MC-M570/19

Correção anti-derrapante das Caixas Acústicas

Service Information

Figura 1 - Vista inferior da caixa

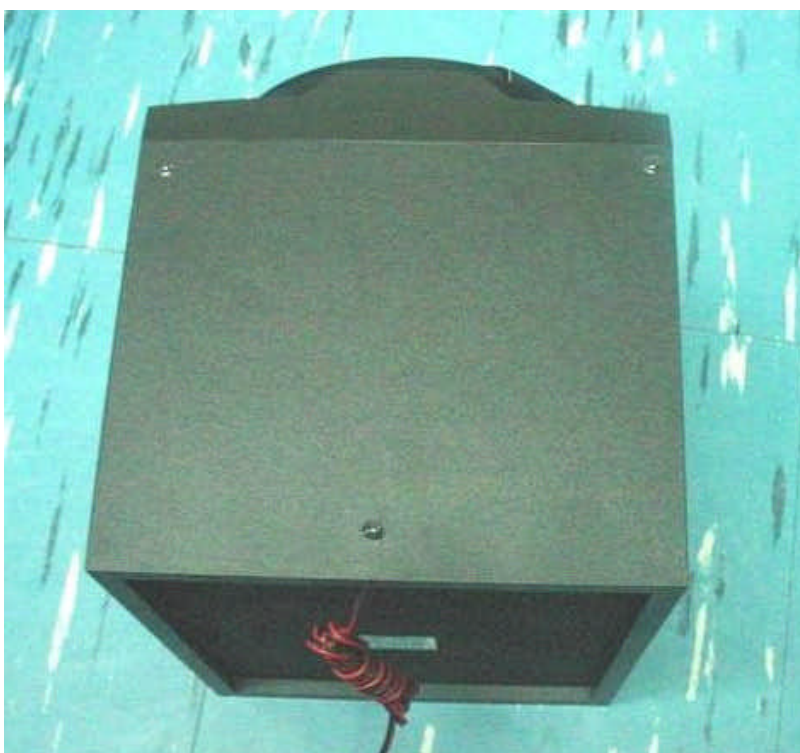
Aparelho quando em volume alto apresenta deslocamento devido a vibração.

Acrescentar 3 pés de borracha anti-derrapante no lado inferior de cada uma das caixas acústicas (Figura 1).

Este código é um conjunto com 12 pés, portanto, solicitar apenas 1 peça do código abaixo.

Obs.: Esta correção deverá ser aplicada a todos os aparelhos modelo MC-M570/19 que derem entrada no Posto Autorizado que ainda não tenha sido modificado e que o número de série esteja abaixo de **HC 065312**
